BAHNVORHABEN STUTTGART 21

DÜKERUNG ABWASSER-HAUPTSAMMLER für den TIEFBAHNHOFSTROG S-21

FACHGUTACHTLICHE BEWERTUNG

STAND: 15. Februar 2014

2.1 Planfestgestellter Nesenbach-Düker „lang“

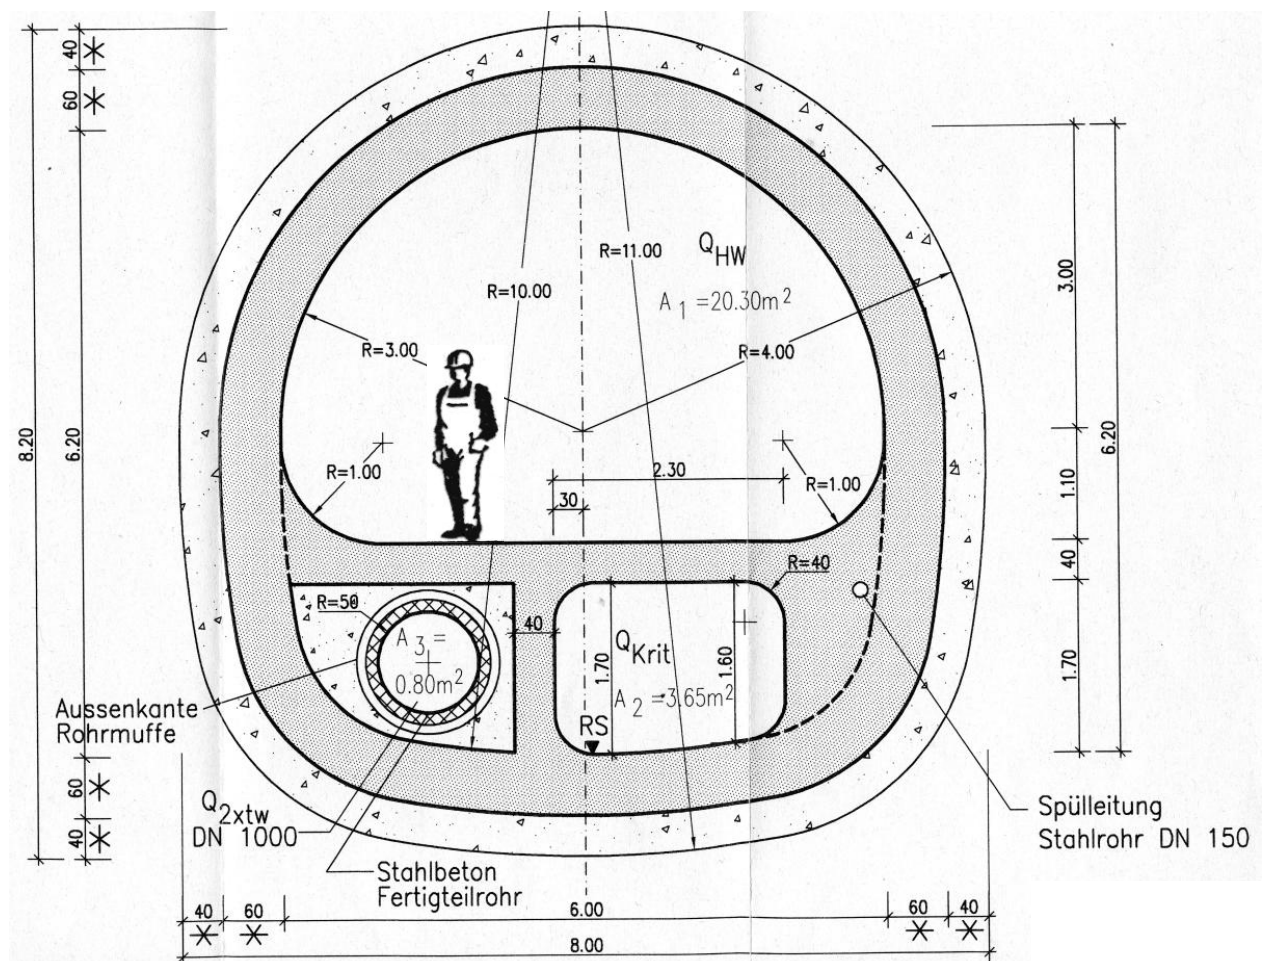
Zwar ist der wasserführende Gesamt-Querschnitt etwas größer als der des Bestands-Kanales; dennoch ergibt sich wegen der **zahlreichen Umlenkungen** und **Querschnitts-Änderungen** im Oberhaupt sowie unterhauptseitig an der Wiederzusammenführung der Einzelkanäle ein deutlich **größerer Druckhöhen-Verlust** und dadurch bedingt eine **deutliche Verminderung** der **größten Abflußleistung** um rd. **17,4 %** gegenüber heutigem Stand. Bei Hochwasser-Abfluß wird sich entsprechend früher ein **Rückstau im Kanalnetz** einstellen als dies heute der Fall ist. Die Überflutungsgefahr für die Stuttgarter Innenstadt wird durch den Düker ansteigen. Einzelheiten hierzu siehe Abschnitt 1.2 sowie die als Anhang 2.1 beigefügte „Hydraulische Berechnung Nesenbach-Düker (lang)“.

Die vorliegende Planung des „langen“ Nesenbach-Dükers, auch wenn „planfestgestellt“ und somit zur Ausführung genehmigt, ist dennoch **unvollständig** und weist in abwassertechnischer Hinsicht **wesentliche Fehler** und **Mängel** auf, i.e.

- **Kanal-Anschlußhöhe** zulaufseitig: 236,99 mNN **falsche Angabe!** In den neuen Plänen der 14.PÄ „Nesenbachdüker kurz“ ist für die genau gleiche Anschlußstelle 236,87 mNN angegeben, **12 cm weniger!** Offenbar ist der Fehler erst bei der Überarbeitung der Düker-Planung für die 14. PÄ bemerkt und dort berichtigt worden.

- **Übergang** auf anderes **Kanalprofil** am Anschluß an **Bestandskanal fehlt!**
- **Keine Absperr-Einrichtungen** zum Absperren des Trockenwetter- und des Mittelwasser-Abflusses für Reinigungs- und Instandsetzungsmaßnahmen vorgesehen (diese können so nicht gereinigt und wieder instand gesetzt werden).

- **Keine Kontrollschächte** außerhalb Ober- und Unterhaupt-Schacht vorgesehen.
- **Keine Treppenstufen** und **kein Geländer** in **Q_{HW}**-Steigstrecke vorgesehen, diese somit **nicht begehbar** für Reinigung und Instandhaltung!

- Am oberen Zugang zum **Q_{HW}**-**Sturzkanal** im Oberhaupt-Schachtbauwerk **fehlt die Absturz-Sicherung => Lebensgefahr** bei Arbeiten in diesem Bereich!

- **Abstieg** zu den unteren Zugängen der Düker-Rohre im Oberhaupt-Schacht nur über **Anlege-Leitern** vorgesehen – bei rd. 20 m Tiefe eine Zumutung für das Betriebspersonal! **Warum hier keine feste Treppe?**

- **Spülwasser-Leitung DN 150** **völlig unzureichend** für Düker-Spülung; Spülkonzept nicht ausführbar, s. Abschn. 1.4 „Schlammablagerung im Düker und Reinigung“.

- **Ansaugkammer** der **Entleerpumpen** im Unterhaupt-Bauwerk **unzureichend** für Abpump-Betrieb. **Ablaufleitung** für Entleer- und Spülwasser **nicht geplant!**

- **Keine Möglichkeit** zum **Zurückhalten** abgesetzter **grober Verschmutzungen** vor den Pumpen vorgesehen.
- **Keine Möglichkeit** zum **Ausbringen** von **Schlamm, Schmutz**, grober Verunreinigungen usw. vorgesehen.

- Die Sohle des **Q_{HW}**-Kanales ist **ohne Quergefälle** vorgesehen, **Spülwasser-Ablauf** beim Reinigen sehr **verlangsamt**, **Ausschwemmen** von Schmutz und Unrat **unzureichend!**

- **Be- und Entlüftung** des **Pumpenhauses** **fehlen** vollständig (giftige u. entzündliche Gase!);
- Vorgesehener **Platzbedarf** für **Elektro-Schaltanlage** **völlig unzureichend**.

- **Stadtwasser-Einspeisung** **fehlt**; **kein Platz** dafür vorgesehen.
- **Druck-Erhöhanlage** für Kanal-Reinigung **fehlt**; **kein Platz** dafür vorgesehen.

- **WC-Anlage** und **Waschgelegenheit** für Mitarbeiter **fehlen**; **kein Platz** dafür vorgesehen.

Das **Unterhaupt-Schachtbauwerk** ist also **viel zu klein** vorgesehen, um die betrieblichen Anforderungen erfüllen zu können.

Schwerwiegendster Planungsmangel ist indessen die **mangelhafte Entleerbarkeit** der **Düker-Kanäle „Q_{kr}“- und „Q_{HW}“**, die ja **nach jeder Flutung** durch einen stärkeren Regen **leergepumpt und gereinigt** werden müssen. Dies ist bei dem geplanten und zur Ausführung genehmigten Unterhaupt-Bauwerk jedoch nur eingeschränkt möglich und erfordert unnötigerweise einen **erheblichen Personal-Mehraufwand**.

Den Schachtplänen ist zu entnehmen, daß der „Q_{kr}“-Kanal über einen offenbar ständig offenen Seitenkanal mit der Ansaugkammer der Entleerpumpen verbunden sein soll. Zum einen wirkt sich dieser seitliche Verbindungskanal bei der Ableitung des Schmutz- und Regenwassers hydraulisch ungünstig aus und führt zum Einschwemmen von mitgeführtem Unrat in die Ansaugkammer, wo dieser nur unter sehr erschwerten Bedingungen entfernt werden kann. Zum andern setzt dieser Verbindungskanal mittig am „Q_{kr}“-Kanal an; das untere Drittel des Kanales kann nicht in die Ansaugkammer leerlaufen und muß durch Einsetzen einer mobilen Tauchpumpe leergepumpt werden. Dies betrifft insbesondere auch das Spülwasser beim Reinigen des „Q_{kr}“-Kanals, das so nicht ohne Anstau abgepumpt werden kann.

Für den „Q_{HW}“-Kanal ist vorgesehen, daß dieser über eine „Streichklappe“ 400 mm Ø in der Kanalsole in den darunter liegenden „Q_{kr}“-Kanal entleert werden soll. Wie ist diese „Streichklappe“ zu öffnen, wenn die seitliche Einstiegs Luke in den „Q_{HW}“-Kanal wegen des anstehenden Wasserdruckes gar nicht geöffnet werden kann? Um zu verhindern, daß der „Q_{HW}“-Kanal unplanmäßig bei jedem „Mittelwasser-Abfluß“ gleich mit vollläuft, muß diese Klappe dicht geschlossen sein und ist nur zum Leeren nach einem Hochwasser zu öffnen.

Der „Q_{Tr}“-Kanal ist gem. der vorliegenden und genehmigten Planung überhaupt **nicht entleerbar**! Gem. Planangabe soll er mit einer mobilen Tauchpumpe geleert werden. Um diese einsetzen zu können, muß eine nur über einen Kriechgang eingeschränkt erreichbare Revisions Luke am Dükerrohr „Q_{Tr}“ geöffnet werden. Das ist jedoch **nur bei abgelassenem Wasserstand** möglich, weil sonst der in der Leitung anstehende **Wasserdruck tödlich** wäre für denjenigen, der **diese Luke öffnet**. Damit ist aber die **Entleerbarkeit ausgeschlossen**!

2.2 Geänderter Nesenbach-Düker „kurz“ gem. 14. PÄ

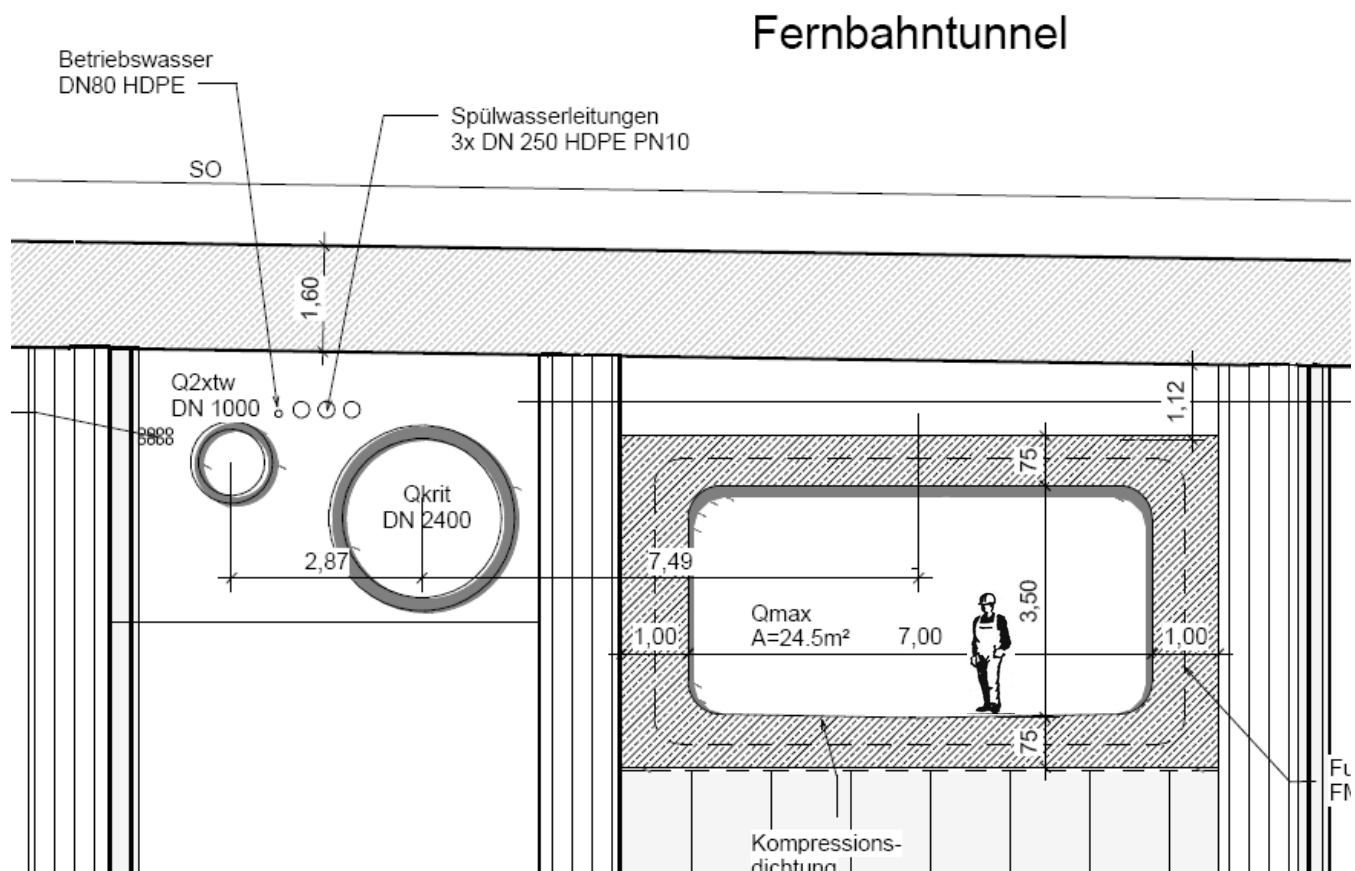
Der Hochwasser-Kanal „ Q_{HW} “ der Dükerstrecke ist als Rechteckprofil mit den Innenmaßen $B \times H = 7,0 \times 3,5$ m vorgesehen, dessen freier Querschnitt von 24,5 m² größer ist als der des „ Q_{HW} “-Kanal des ursprünglich vorgesehenen „langen“ Dükers mit 20,3 m². Damit ergeben sich für den „kurzen“ Düker auch etwas geringere Druckhöhen-Verluste als für den ursprünglich geplanten und planfestgestellten „langen“ Düker, und die **größte Abflußleistung** ist weniger **verringert**. Dennoch beträgt diese immer noch **11 %** gegenüber dem heutigen Bestandskanal; s. hierzu Abschn. 1.2 „Verringerung der Abflußleistung“ und Anhang 2.2: „Hydraulische Berechnung „Nesenbachdüker kurz“.

Nachteilig hingegen wirkt sich der vergrößerte Kanal-Querschnitt auf das **Absetzverhalten** des mitgeführten Schlammes und sonstigen Unrates aus, denn bei **geringerer Beaufschlagung** geht die Strömungsgeschwindigkeit zurück; das Mittragen von Schmutz durch die Strömung ist noch geringer und die **Absetz-Neigung** dadurch **verstärkt**. Damit steigt der Reinigungs-Aufwand für den Düker.

Die Planung des „kurzer Dükers“ in der Fassung v. 14.10.2013 ist gegenüber dem ursprünglich vorgesehenen „langen“ Düker zwar deutlich besser und mit weniger Fehlern behaftet. Dennoch bleibt auch diese unzulänglich; folgende Mängel sind zu beanstanden:

- **Spülwasser-Leitungen 3 x DN 250 unzureichend** für Düker-Spülung; Spülkonzept nicht geklärt, s. Abschn. 1.4 „Schlammablagerung im Düker und Reinigung“..

- **Ansaugkammer der Entleerpumpen** im Unterhaupt-Bauwerk **unzureichend** für Abpump-Betrieb.
- **Keine Möglichkeit** zum **Zurückhalten** abgesetzter **grober Verschmutzungen** vor den Pumpen vorgesehen.

- **Erschwelter Zugang** zur **Entleer-** und **Ansaugkammer** nur über Einstiegschacht 800 Ø mm von oben mittels Leiter, 6 m hoch.
- **Keine Möglichkeit** zum **Ausbringen** von **Schlamm, Schmutz**, grober Verunreinigungen usw. vorgesehen.

- **Abläufe** des „ Q_{kr} “- und des Q_{HW} -Kanales mit je **DN 400 zu gering, Spülwasser-Ablauf** beim Reinigen sehr **verlangsamt, Ausschwemmen** von Schmutz und Unrat **unzureichend!**

- Vorgesehene **Ablaufleitung** als Freispiegelleitung **DN 500 unzureichend** zur Ableitung des tatsächlich erforderlichen Spülwassers >500 l/s, ebenso die **Entleerpumpen** mit 3 x 100 l/s.

Das **Tiefbauamt** der Stadt Stuttgart muß als zuständige Fachbehörde und künftiger Betreiber hier **Nachbesserungen** von der DB als Vorhabensträgerin **einfordern**.

Einzelheiten zum geplante Düker-Verlauf sind den vorliegenden Plänen der DB AG / Anlage 7.5.1 „Grundriß“ und 7.5.2 „Längsschnitt“ zu entnehmen.

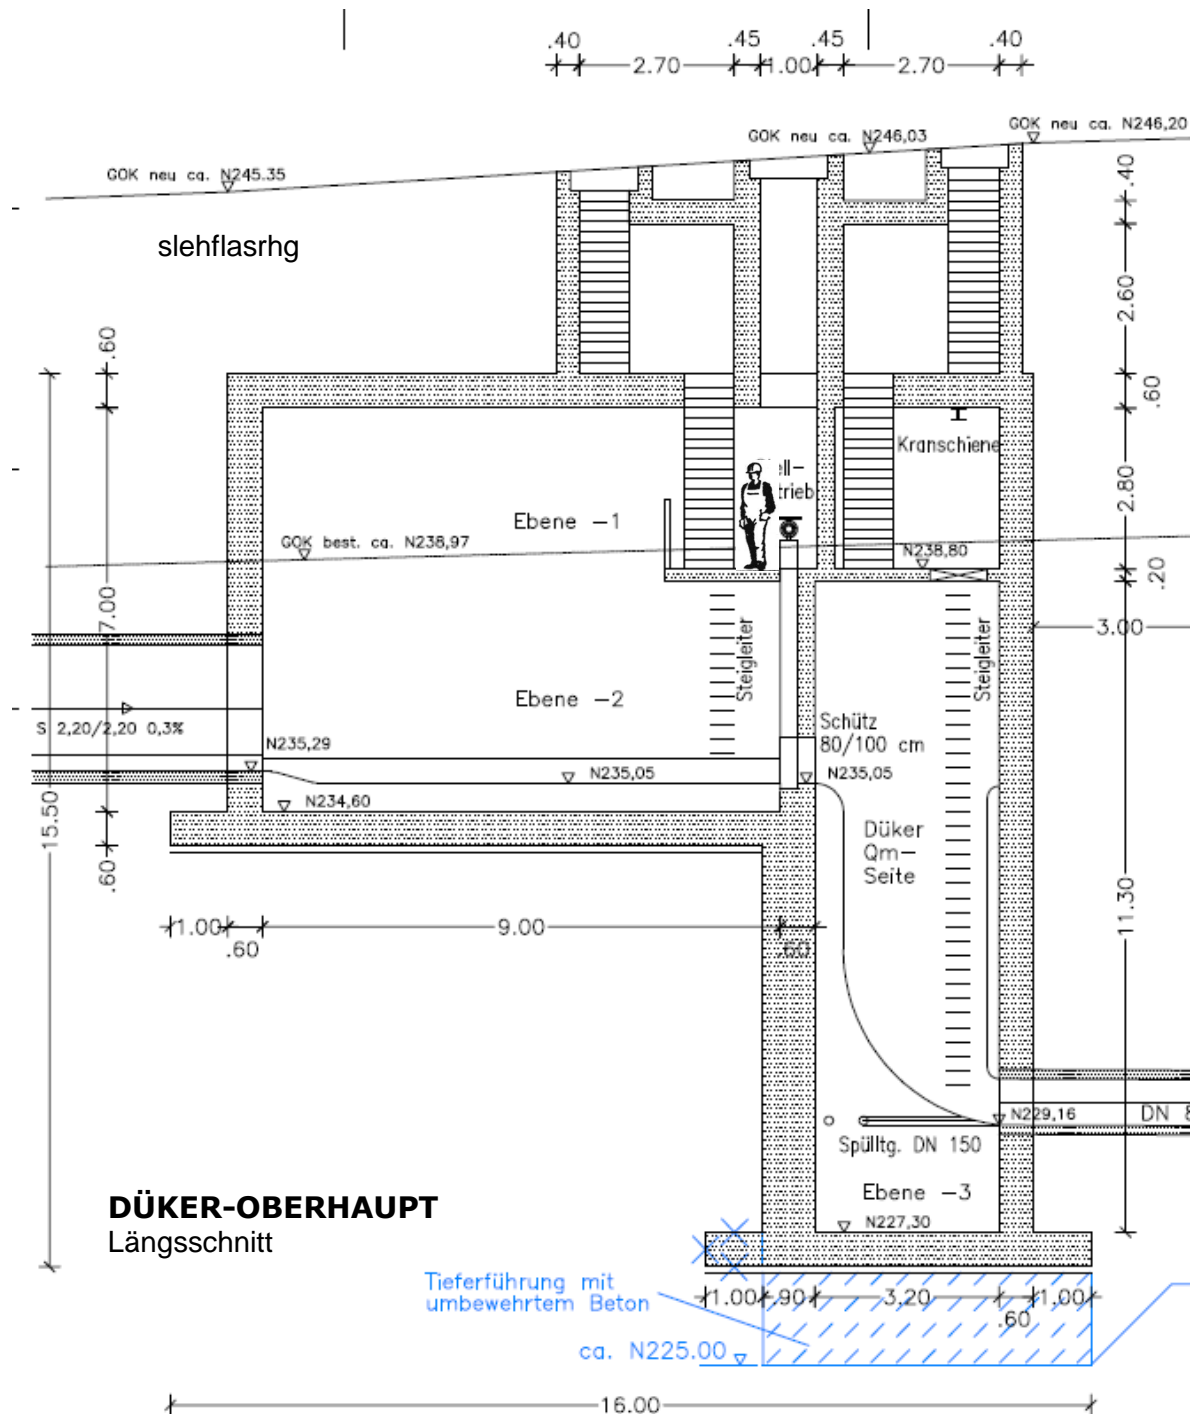
Die vorliegende **Planung** des Dükers „Cannstatter Straße“, „auch wenn „planfestgestellt“ und somit zur Ausführung genehmigt, ist dennoch **unvollständig** und weist in abwassertechnischer Hinsicht **wesentliche Fehler** und **Mängel** auf, i.e.

Folgende weitere **Einrichtungen** sind in der vorliegenden „planfestgestellten“ Planung ebenfalls **gar nicht berücksichtigt**:

Die **Arbeitsstätten-Verordnung** und die **Unfallverhütungs-Vorschriften** wurden bei der Planung nicht bzw. **nicht vollumfänglich beachtet**.

Wesentlicher Planungsmangel ist indessen die **mangelhafte Entleerbarkeit** der **Düker-Kanäle** „ Q_{kr} “- und „ Q_{HW} “, die ja **nach jeder Flutung** durch einen stärkeren Regen **leergepumpt** und **gereinigt** werden müssen. Dies ist bei dem geplanten und zur Ausführung genehmigten Unterhaupt-Bauwerk jedoch nur eingeschränkt möglich und erfordert unnötigerweise einen **erheblichen Personal-Mehraufwand**.

Insgesamt ist der **Düker „Cannstatter Straße“** wie geplant und planfestgestellt für die ordnungsgemäße Ableitung des Abwassers aus dem Innenstadtbereich **ungeeignet**.

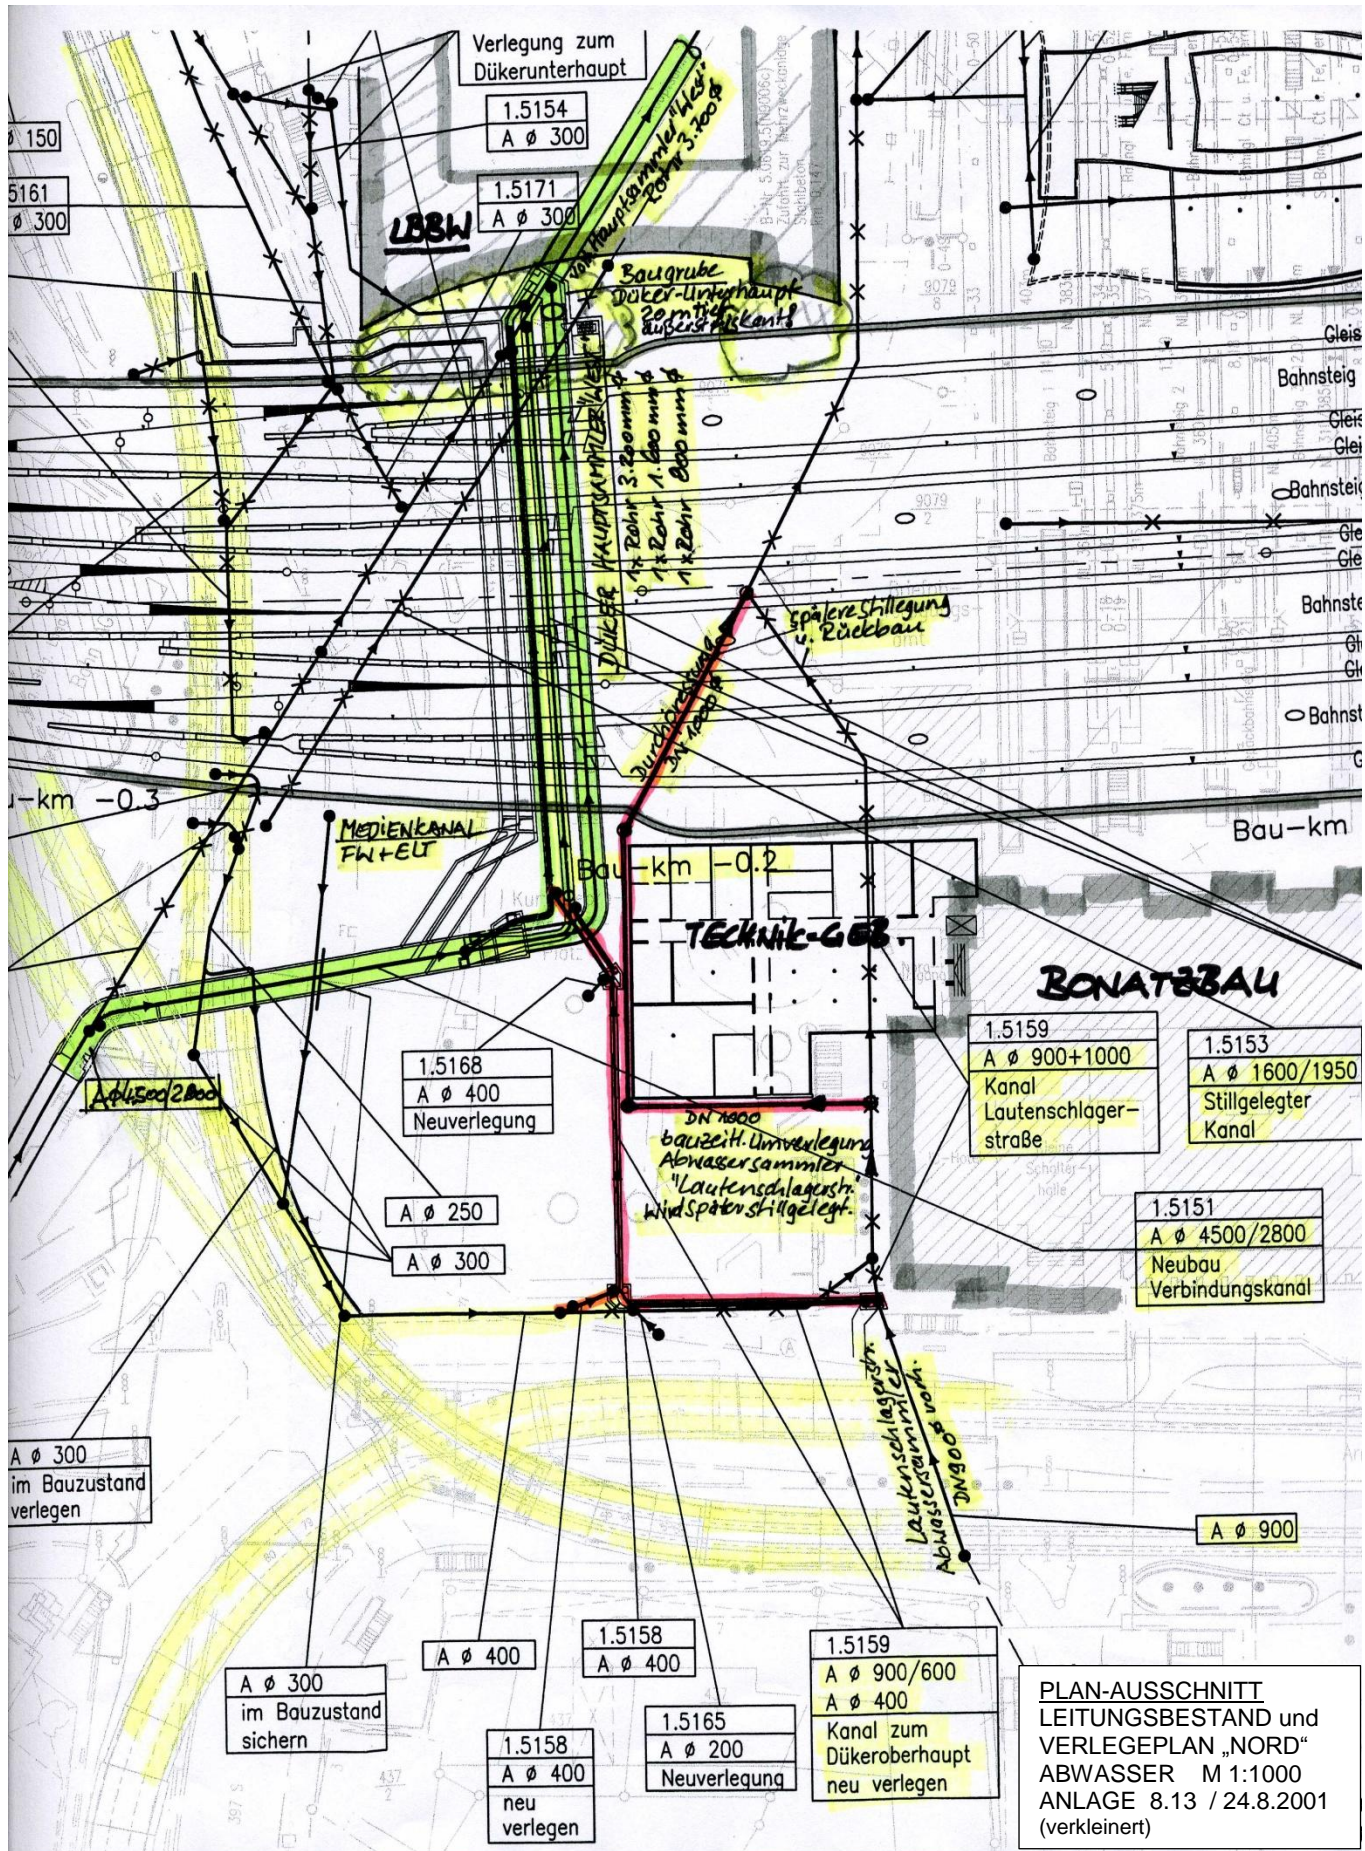
Die hier **vorgesehene** Art und Weise der **Dükerung** mit den **vielen großen Umlenkungen** sowie **Form- und Querschnitts-Änderungen** und den **zu steil geführten Leitungen** ist aus **abwassertechnischer Sicht nicht vertretbar**, ergeben diese doch einen **erheblichen zusätzlichen Druckhöhenverlust** gegenüber dem bisher gerade durchlaufenden Kanal, was unvermeidlich eine **deutliche Einschränkung der Abflußleistung** zur Folge hat. Dies wird sich zwar nur **bei Starkregen** auswirken, dann allerdings um so heftiger, weil der **Rückstau** im Abwassernetz im gesamten Stadtteil „West“ zu **Überflutungen** führen kann, wie dies beim Jahrhundertregen am 15. August 1972 der Fall war. Dies ist in der **Öffentlichkeit nie dargestellt** worden!

Auch wenn hier mit 3,79 m Sohlhöhen-Unterschied zwischen Düker-Ober- und –Unterhaupt ein sehr großes Druckgefälle ansteht aufgrund einer vorhandenen Steilstrecke im Bestandskanal mit 22 % Gefälle vor dem vorhandenen Querschnitts-Übergang von Rechteck- auf Kreisprofil, so wird dennoch durch die Dükerung in der beschriebenen Art und Weise die **größte abführbare Abflußmenge** gegenüber dem bestehenden und gerade durchlaufenden Abwassersammler nicht unerheblich **verringert** werden.

Die vorliegende **Planung** des Dükers „Hauptsammler West“, „auch wenn „planfestgestellt“ und somit zur Ausführung genehmigt, ist dennoch **unvollständig** und weist in abwassertechnischer Hinsicht **wesentliche Fehler** und **Mängel** auf, i.e.

- **Abpump-Druckleitung** im Plan nur angedeutet, **ohne Nennweite**, Leitung **nicht geplant**.
Tatsächlich erforderlicher Spülwasserstrom >400 l/s ist nicht berücksichtigt!

Folgende weitere **Einrichtungen** sind in der vorliegenden „planfestgestellten“ Planung ebenfalls **gar nicht berücksichtigt**:

Ein wesentlicher **Planungsmangel** ist ivor allem die **erschwerte Entleerbarkeit** und **Reinigungsmöglichkeit** der Düker-Kanäle „ Q_{kr} “- und „ Q_{HW} “, die ja **nach jeder Flutung** durch einen stärkeren Regen **leergepumpt** und **gereinigt** werden müssen. Dies ist bei dem geplanten und zur Ausführung genehmigten Unterhaupt-Bauwerk jedoch nur unter erschwerten Bedingungen möglich und erfordert unnötigerweise einen **erheblichen Personal-Mehraufwand**.

Insgesamt ist der **Düker „Hauptsammler West“** so **wie geplant** und **planfestgestellt** für die ordnungsgemäße Ableitung des Abwassers aus dem Innenstadtbereich **ungeeignet**.
